日本原燃株式会社

再処理事業所廃棄物管理事業変更許可申請書

再処理施設の第2低レベル廃棄物貯蔵系の一部を共用する。

第2図 敷地の位置及び廃棄物管理施設配置概要図

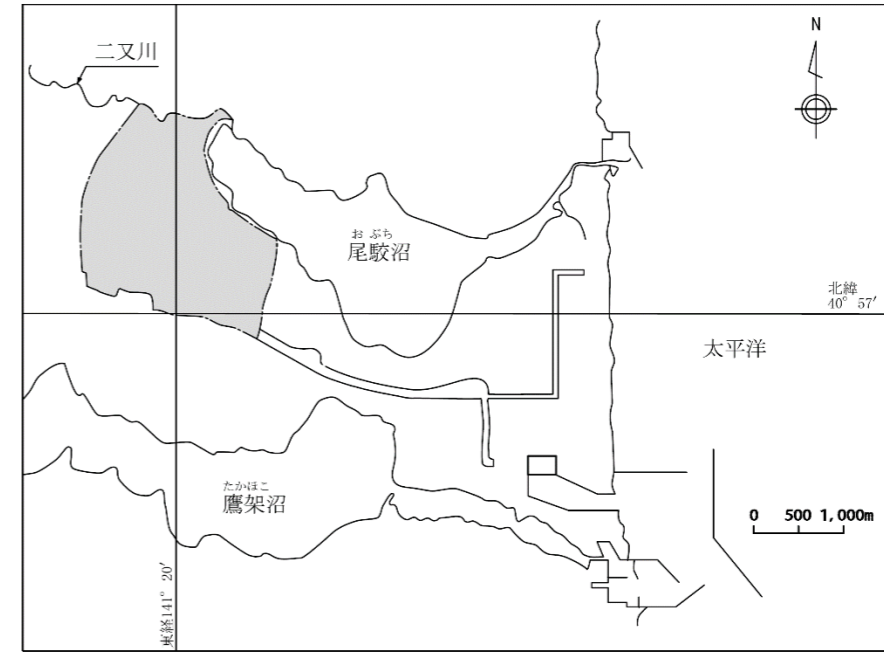
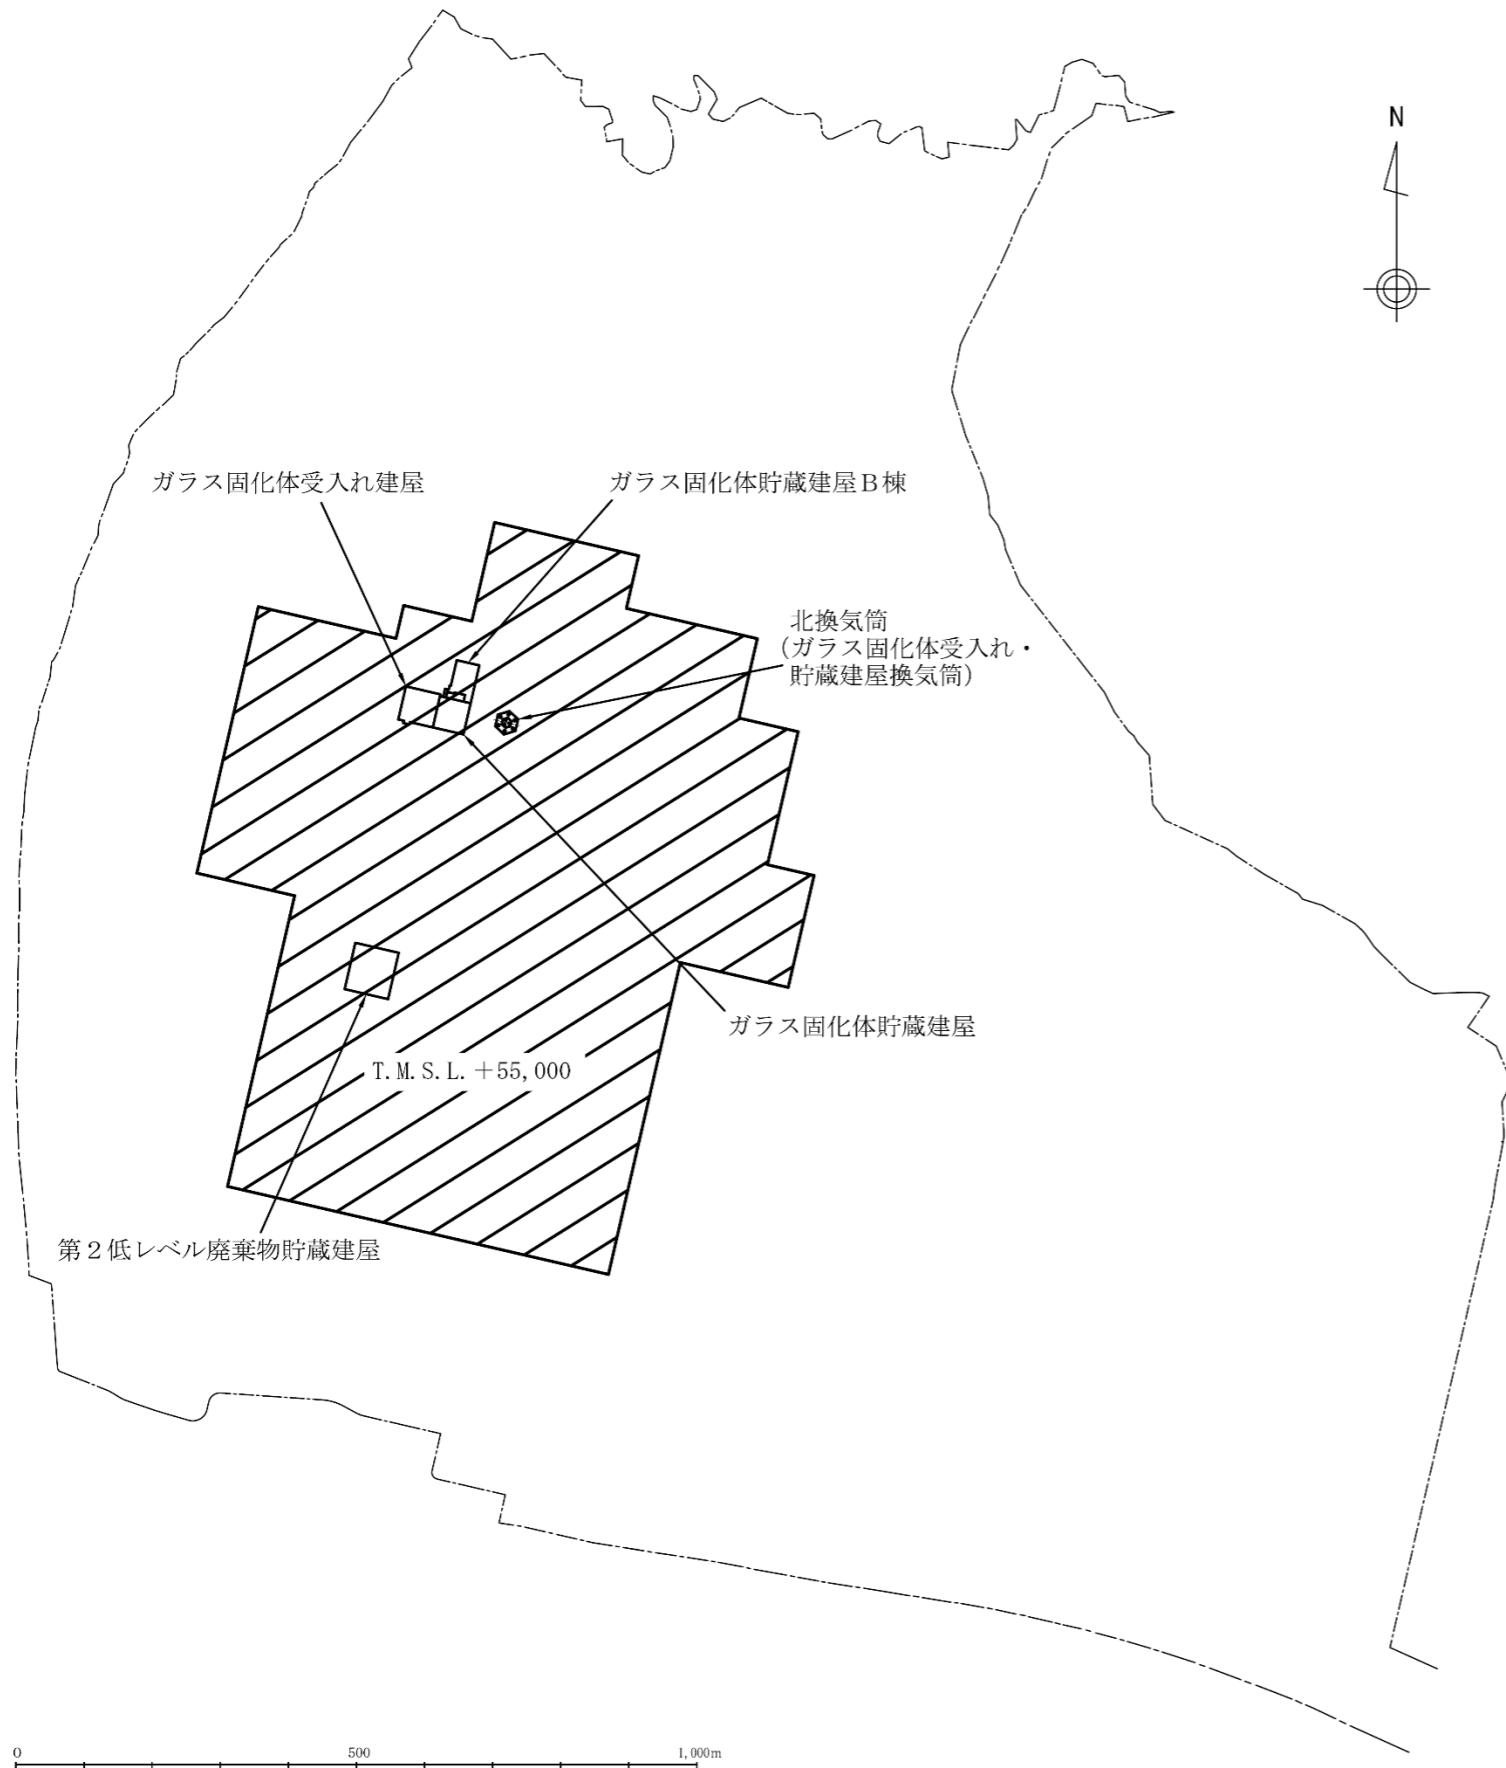
廃棄物管理施設の位置のうち、第2図の内容及び(2) 敷地内における主要な廃棄物管理施設の位置の記述を以下のとおり変更する。

上記の他に，廃棄物管理施設には，再処理施設を共用する第 2 低レベル廃棄物貯蔵建屋の第 2 低レベル廃棄物貯蔵系がある。
